Plan C.A.E. de l'AR de l'annexe

006-210601571-20250114-2025AMDPS_04-AR
Concertation publique relative à la création de 22 villas et 23 logementsReçu le 21/01/2025
Publié le 21/01/2025

Objet : Observations dans le cadre de la concertation publique – Projet de construction sur le site de la pépinière Gaudissart

Inondation Entrée de la Pépinière – coté rue Rhin et Danube

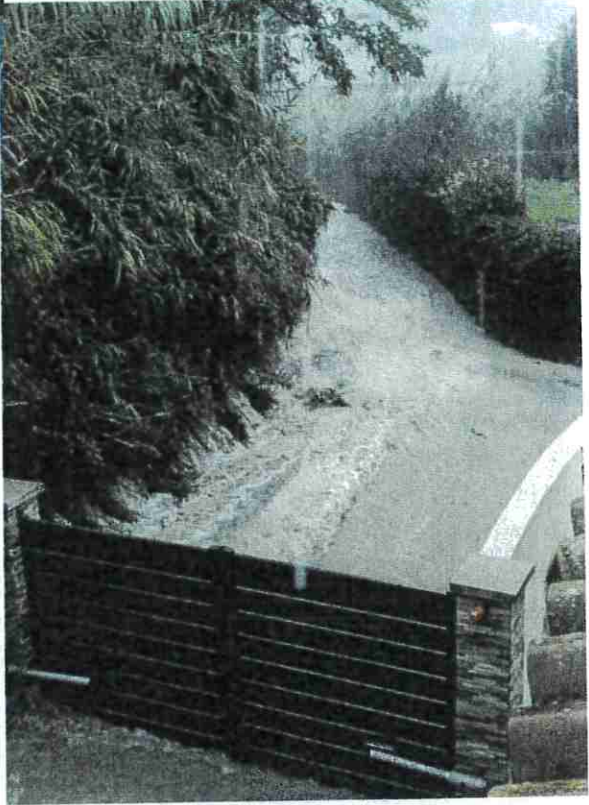
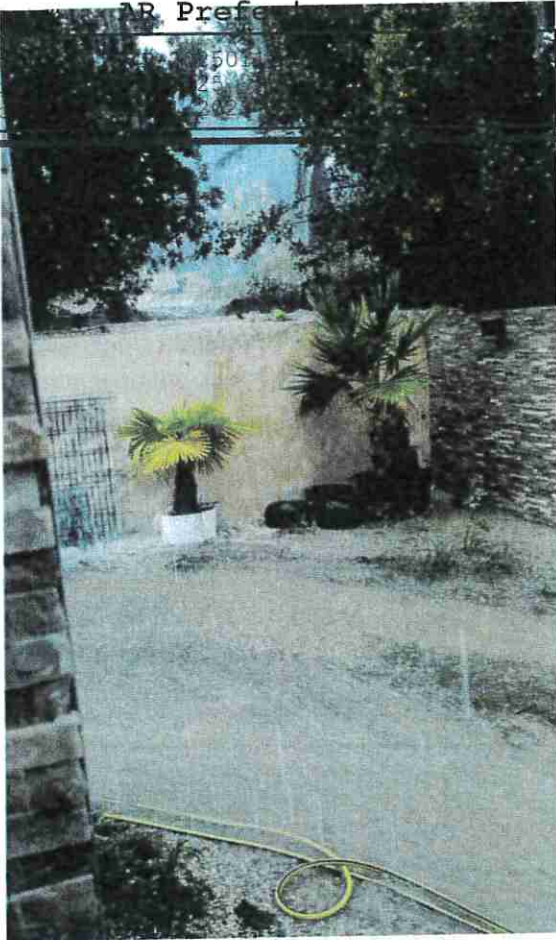
Les récents épisodes d'inondations sur la voie publique (rue Rhin-et-Danube) du 16 octobre 2024, à proximité immédiate du projet de construction, ont démontré une situation hydrologique déjà critique. Il convient de souligner que l'écoulement des eaux pluviales, ou plus précisément le lit des eaux constaté lors de ces inondations, sont passées par le terrain du futur projet sur des

surfaces actuellement indiquées dans les plans existants comme des zones perméables et des espaces verts en pleine terre. Cette caractéristique rend d'autant plus préoccupante la perspective de réduction significative des surfaces perméables, remplacées par des bâtis et des voiries dans le cadre du projet de construction des 45 logements.

Cependant, à notre grand étonnement, aucun document mentionnant cette étude hydrologique ni ses conclusions ne figure dans le dossier de concertation publique. Comment un aspect aussi essentiel que la gestion des eaux pluviales dans un contexte manifestement vulnérable n'est pas mentionnée dans le dossier de concertation ?

2- Le carrefour

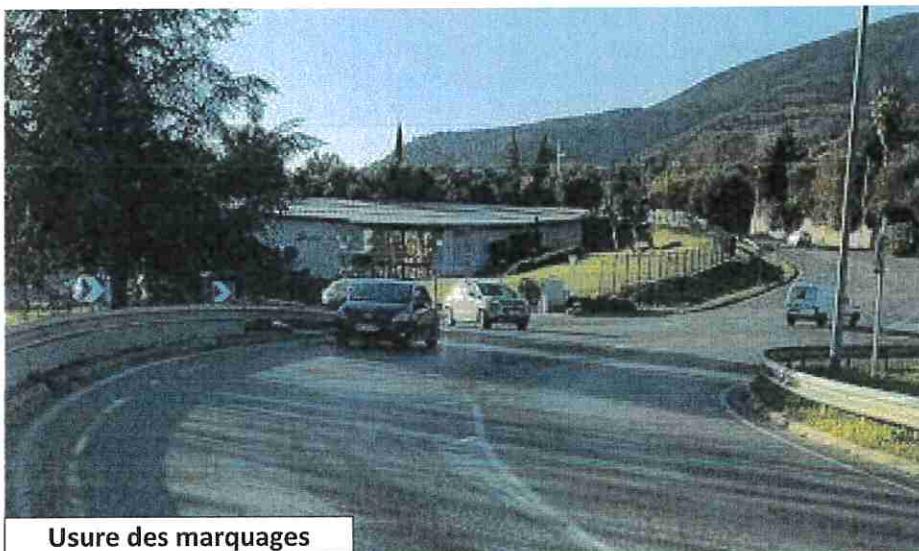
Un second constat porte sur l'accès depuis Vence au terrain de l'actuelle pépinière Gaudissart. La configuration des lieux est la suivante : après la ligne droite du pont (1), la Métropolitaine forme un virage à droite (2) dans la sortie duquel a été tracée une voie de stockage ou voie de tourne-à-gauche (3).

Cette voie, d'une longueur d'environ 35 mètres, ne permet le stockage, dans des conditions de sécurité, que de 4 véhicules, ce qui pourrait être insuffisant à l'heure de pointe. Elle présente en outre le défaut d'être peu visible depuis le pont, cachée par les barrières et la

végétation, situation aggravée en fin de journée en automne et au printemps car l'orientation est-ouest de la route occasionne un contre-jour. Un véhicule arrivant en légère survitesse se déporterait aisément sur ladite voie de stockage.

Déversement en cascade sur notre propriété Déversement en cascade sur notre chemin d'accès

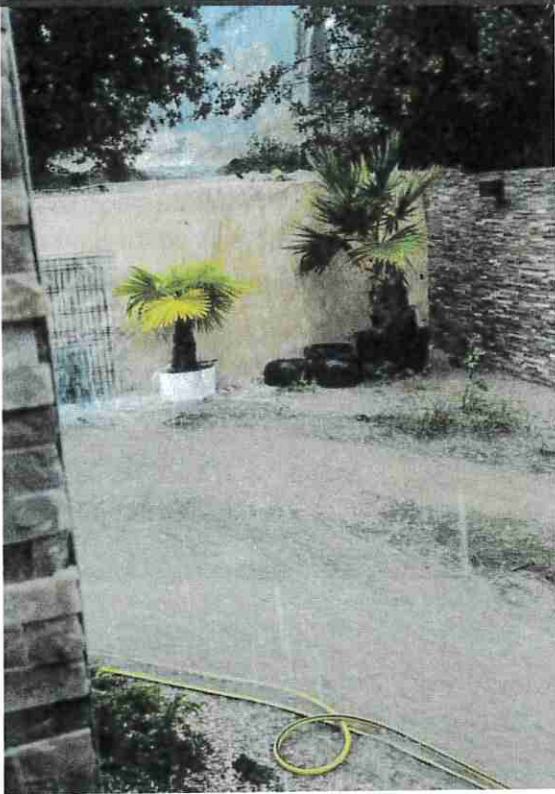
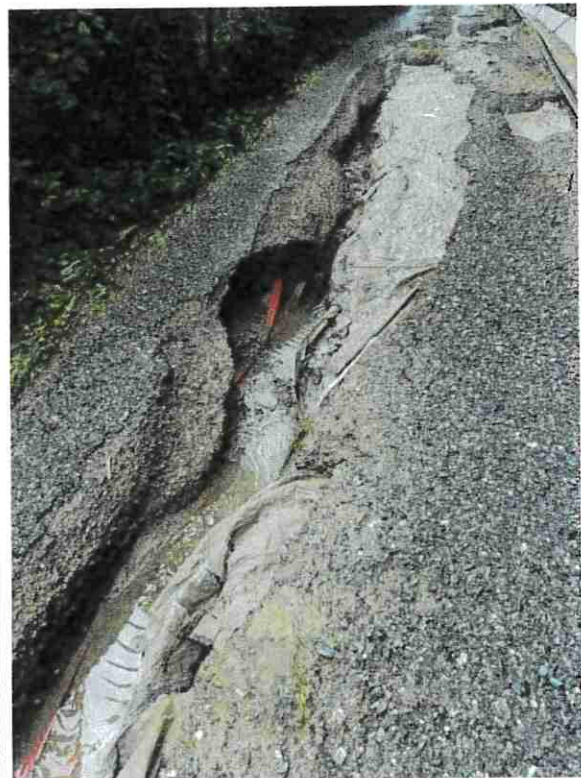
Les récents épisodes d'inondations sur la voie publique (rue Rhin-et-Danube) du 16 octobre 2024, à proximité immédiate du projet de construction, ont démontré une situation hydrologique déjà critique. Il convient de souligner que l'écoulement des eaux pluviales, ou plus précisément le lit des eaux constaté lors de ces inondations, sont passés par le terrain du futur projet sur des

surfaces actuellement indiquées dans les plans existants comme des zones perméables et des espaces verts en pleine terre. Cette caractéristique rend d'autant plus préoccupante la perspective de réduction significative des surfaces perméables, remplacées par des bâtis et des voïes dans le cadre du projet de construction des 45 logements.

Cependant, à notre grand étonnement, aucun document mentionnant cette étude hydrologique ni ses conclusions ne figure dans le dossier de concertation publique. Comment un aspect aussi essentiel que la gestion des eaux pluviales dans un contexte manifestement vulnérable n'est pas mentionnée dans le dossier de concertation ?
